380-kV-Höchstspannungsfreileitung

Wesel – Pkt. Meppen, Bl. 4201

1. Deckblattänderung

Erläuterungsbericht

Abbildung 1: Auszug aus angepasster Anlage 2.1 D1, Blatt 3

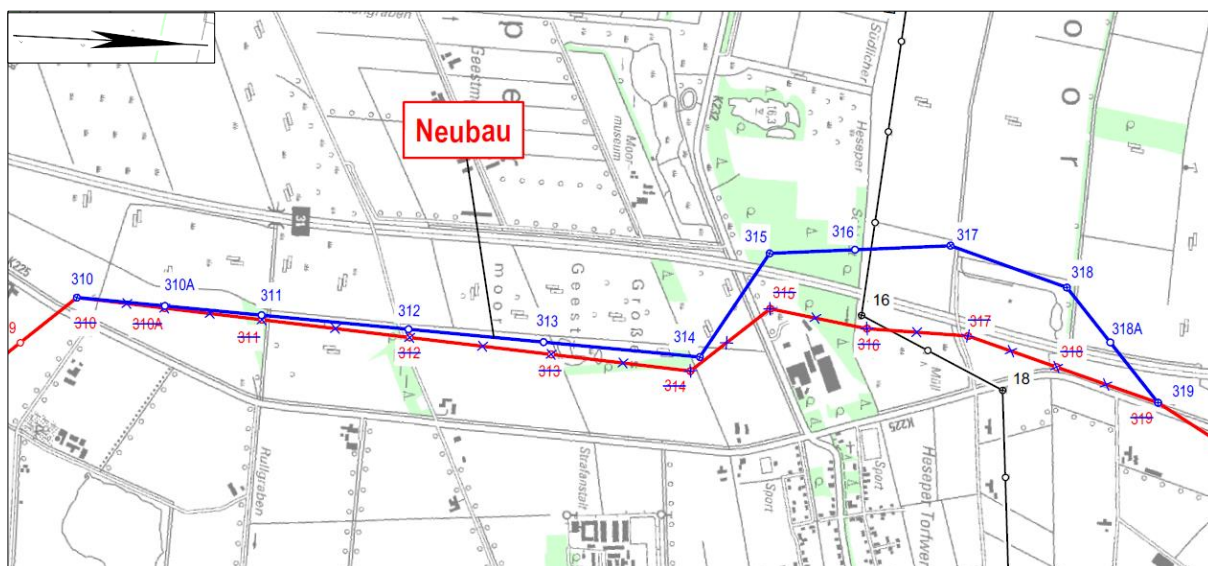
Mit der Änderung der Leitungsführung im Bereich der Masten Nr. 310 bis Nr. 319 reagiert die Vorhabenträgerin auf die Stellungnahme eines TÖB sowie auf Einwendungen von Privateigentümern.

Abbildung 1 gibt eine Übersicht über die zu ändernde Leitungsführung.

Abbildung 2: Auszug aus angepasster Anlage 7.1.13 D1, Blatt 33

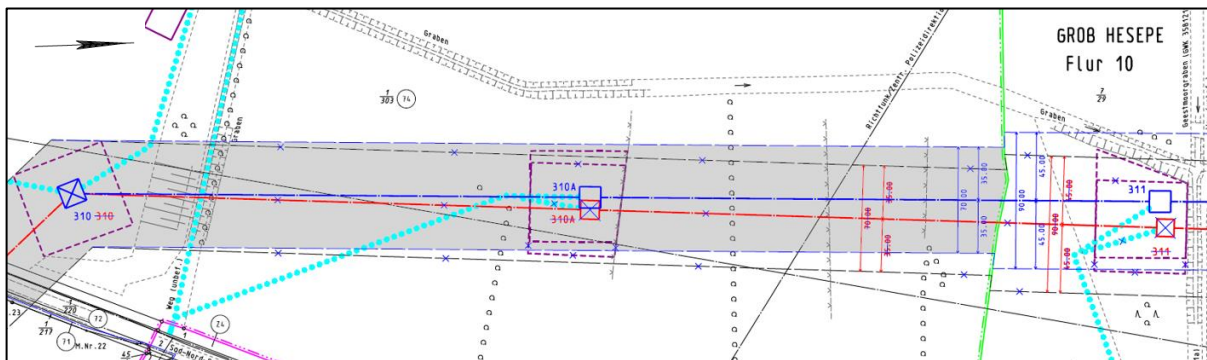
Bei Mast 310 erfolgt eine geringfügige Drehung des Masten in westliche Richtung, welche im weiteren Verlauf der geplanten Leitung zu einer geringen Verschiebung der Trassenachse in westliche Richtung führt. Somit verschieben sich auch die Maststandorte Nr. 310A, 311, 312 und 313 einige Meter nach Westen und rücken damit deutlich näher an die Kante eines Grabens heran. Daraus resultiert auch die Verschiebung der Baustelleneinrichtungsflächen in westliche Richtung sowie die geringfügige Anpassung der Zuwegungen. Neue Betroffenheiten werden dabei nicht ausgelöst, da die Maststandorte auf den bisher betroffenen Flurstücken verbleiben. Durch die Verschiebung der Maststandorte ergeben sich auch Anpassungen in den Spannfeldlängen:

- Die Länge des Spannfeldes zwischen Mast 310 und 310A verringert sich von bisher 342,0 m auf 341,9 m
- Die Länge des Spannfeldes zwischen Mast 310A und 311 verringert sich von 379,8 m auf 376,0 m
- Die Länge des Spannfeldes zwischen Mast 311 und 312 verringert sich von 575,5 m auf 571,5 m
- Die Länge des Spannfeldes zwischen Mast 312 und 313 verringert sich von 551,5 m auf 524,9 m

Darüber hinaus verringert sich die Masthöhe von Mast Nr. 311 von 77,0 m auf 74,0 m, Mast Nr. 313 erhöht sich von 77,0 m auf 83,5 m über Erdoberkante (EOK). Die Schutzstreifenbreiten werden in diesem Bereich nicht angepasst.

Abbildung 4: Auszug aus angepasster Anlage 7.1.14 D1, Blatt 35

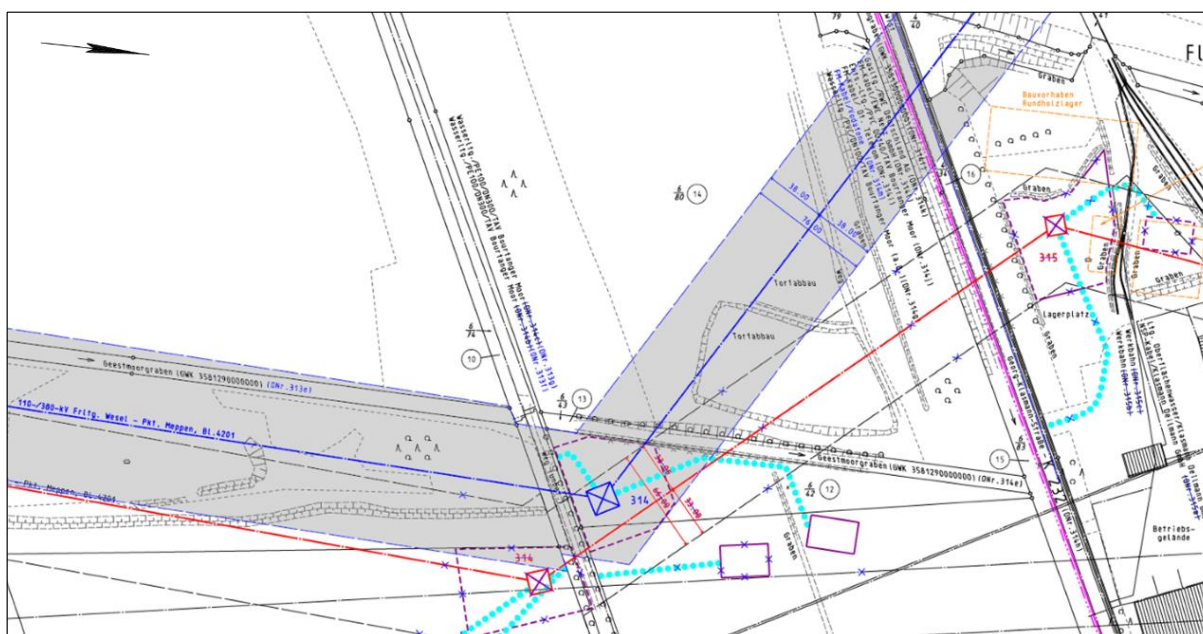
Mast Nr. 314 wird gegenüber der ursprünglichen Planung leicht in nordwestliche Richtung verschoben. Dabei werden auch die Arbeits- und Seilzugflächen angepasst sowie der Schutzstreifen im Spannungsfeld zwischen Mast 313 und 314 erweitert, welches sich dabei von 543,0 m auf 607,9 m verlängert. Durch die Verschiebung ändert sich auch die Betroffenheit des Flurstücks. So sah die ursprüngliche Planung einen Standort des Masts südlich des Weges Geestmoor auf dem Flurstück 6/24 (Gemarkung Groß Hesepe, Flur 11) vor. Nun liegt der Mast auf dem Flurstück 6/42 (ebenfalls Gemarkung Groß Hesepe, Flur 11). Beim ursprünglichen Maststandort handelt es sich um Ackerland, die Nutzungsart des neuen Maststandortes ist Grünland.

Ab dem Spannungsfeld zwischen Mast 314 und 315 verlässt die Leitung die ursprünglich geplante Trasse, und schwenkt nach Nordwesten in Richtung der Bundesautobahn 31 (BAB 31) ab. Die Masten Nr. 315 bis 318A erhalten neue, optimierte Standorte. Die Verschwenkung führt dazu, dass die BAB 31 zwischen Mast Nr. 314 und 315 gekreuzt wird. In der Folge verläuft die neue Planung über vier Spannungsfelder hinweg (315 – 318A) auf der westlichen Seite der BAB 31. Ab Mast 318 verläuft die geplante Leitung nun wieder in Richtung Nordosten, um im Spannungsfeld

- Die Länge des Spannfeldes zwischen den Masten 314 und 315 verlängert sich von 391,2 m auf 483,2 m
- Die Länge des Spannfeldes zwischen Mast 315 und 316 verkürzt sich von 382,8 m auf 330,4 m
- Die Länge des Spannfeldes zwischen Mast 316 und 317 verkürzt sich von 391,8 m auf 370,4 m
- Die Länge des Spannfeldes zwischen den Masten Nr. 317 und 318 verlängert sich von 363,0 m auf 478,5 m
- Die Länge des Spannfeldes zwischen dem Masten Nr. 318 und dem neuen Masten Nr. 318A beträgt 270,5 m
- Die Länge des Spannfeldes zwischen Mast Nr. 318A und 319 hat eine Länge von 297,9 m

Die Mastenhöhen verändern sich entsprechend der Darstellung in Anlage 4.1 sowie auszugsweise in Tabelle 1. Der Mast Nr. 314 erhöht sich von 71,0 m auf 77,0 m über EOK. Ebenfalls wird die Höhe der Masten Nr. 315 und 316 von 65,0 m bzw. 71,0 m auf 74,0 m angepasst. Die Höhe der Masten Nr. 317 und 318 kann von 68,0 m auf 62,0 m reduziert werden. Der Mast Nr. 318A hat eine Höhe von 65,0 m über EOK.

Abbildung 5: Auszug aus angepasster Anlage 2.1 D1, Blatt 3

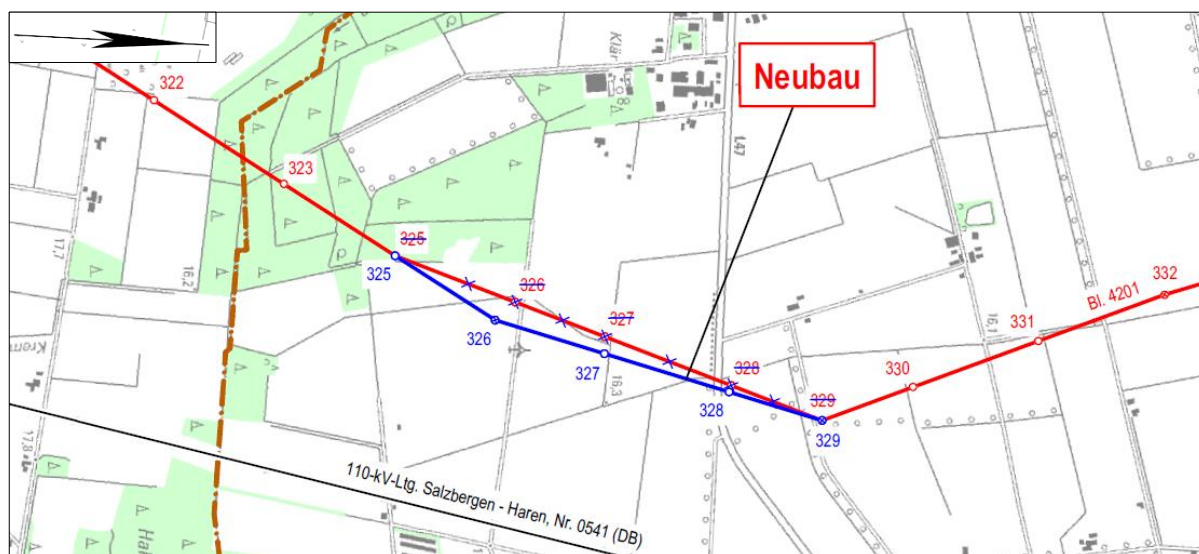
Durch die Änderung der Leitungsführung im Bereich der geplanten Masten Nr. 325 bis 329 reagiert die Vorhabenträgerin auf die Stellungnahme eines Trägers öffentlicher Belange im Rahmen des Beteiligungsverfahrens. So wurde die Vorhabenträgerin auf eine Annäherung der geplanten Leitung an eine Schieberstation mit Ausblaseleitung von ca. 40 m hingewiesen. Der TÖB forderte, einen Sicherheitsabstand von 100 m einzuhalten. Die Vorhabenträgerin reagiert auf die abgegebene Stellungnahme mit dieser Deckblattänderung und verschiebt damit die geplanten Maststandorte zugunsten der Einhaltung des geforderten Sicherheitsabstandes.

Abbildung 5 gibt eine Übersicht über die zu ändernde Leitungsführung.

Abbildung 6: Auszug aus angepasster Anlage 7.1.15 D1, Blatt 39

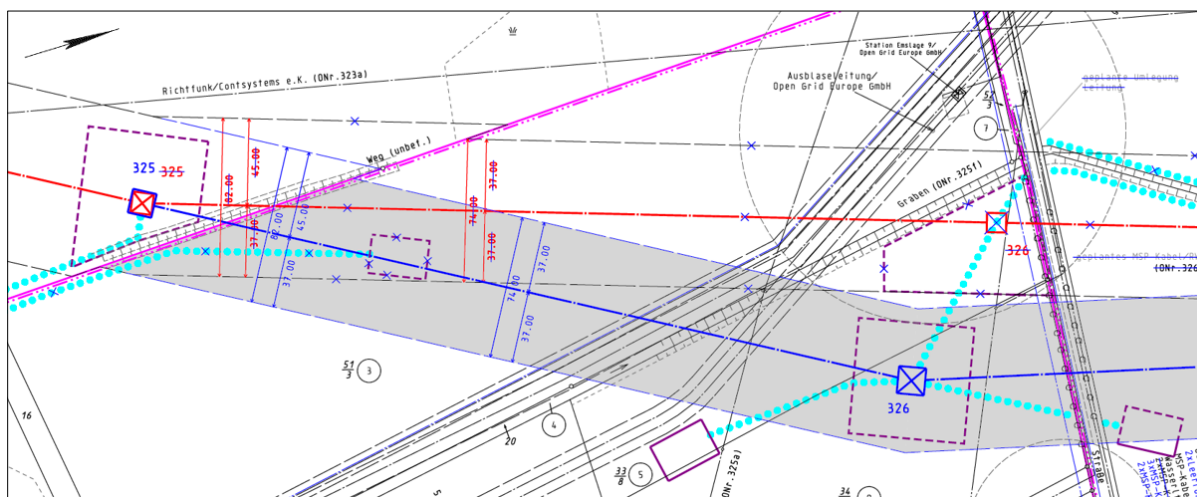
Zur Einhaltung des Sicherheitsabstandes wird die Drehrichtung des Fundaments von Mast Nr. 325 um wenige Grad in östliche Richtung geändert, sodass dieser in Trassenachse zum vorherigen Mast verbleibt und somit auch wieder als Tragmast ausgeführt werden kann. Die Masthöhe erhöht sich von 59,0 m auf 62,0 m über EOK. Es entfallen die geplanten Seilzugflächen. Die Richtungsänderung der Trassenachse erfolgt nun am Mast Nr. 326, welcher deshalb als Abspannmast ausgeführt wird und ca. 70 m in südöstliche Richtung verschoben wird. Hier ändern sich die Zuwegungen und es werden zusätzlich Seilzugflächen geplant. Dabei verringert sich die Masthöhe von Mast Nr. 326 von 65,0 m auf 56,0 m. Die Spannfeldlänge zwischen Mast Nr. 325 und Nr. 326 verringert sich von 442,2 m auf 408,5 m.

Abbildung 7: Auszug aus angepasster Anlage 7.1.15 D1, Blatt 39

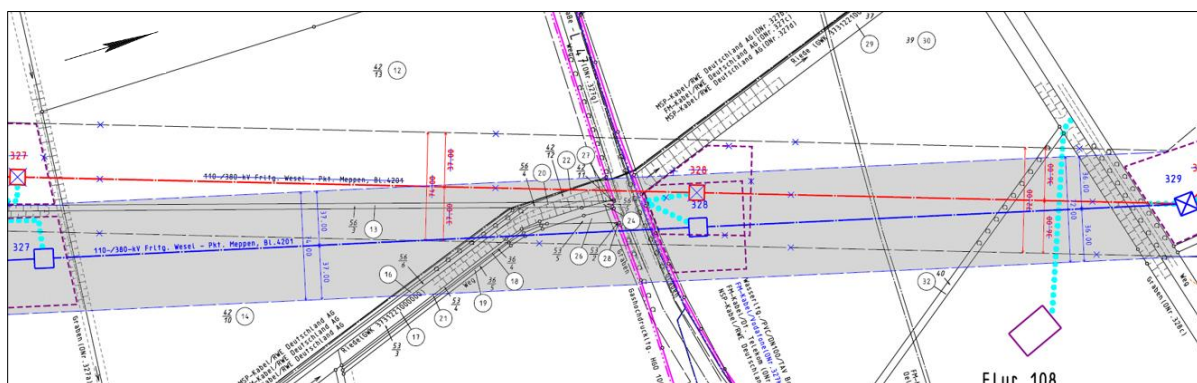
Durch die geänderte Leitungsführung verschieben sich auch die Maststandorte Nr. 327 und Nr. 328 in östliche Richtung, bevor Mast Nr. 329 wieder die Position der ursprünglichen Planung einnimmt. Lediglich die Drehrichtung unterscheidet sich, um das vorherige Spannungsfeld aufnehmen zu können. Dabei verändert sich die Masthöhe von Mast Nr. 328 von 68,0 m auf 65,0 m, die Masthöhe von Mast Nr. 329 verringert sich von 56,0 m auf 50,0 m, während die Höhe von Mast Nr. 327 mit 68,0 m gleich bleibt. Durch die Verschiebung der Maststandorte ergeben sich zwischen den Masten Nr. 327 und 328 eine Verringerung des Spannungsfelds von 464,8 m auf 448,0 m und zwischen den Masten Nr. 328 und Nr. 329 eine Verringerung von 335,0 m auf 334,4 m.
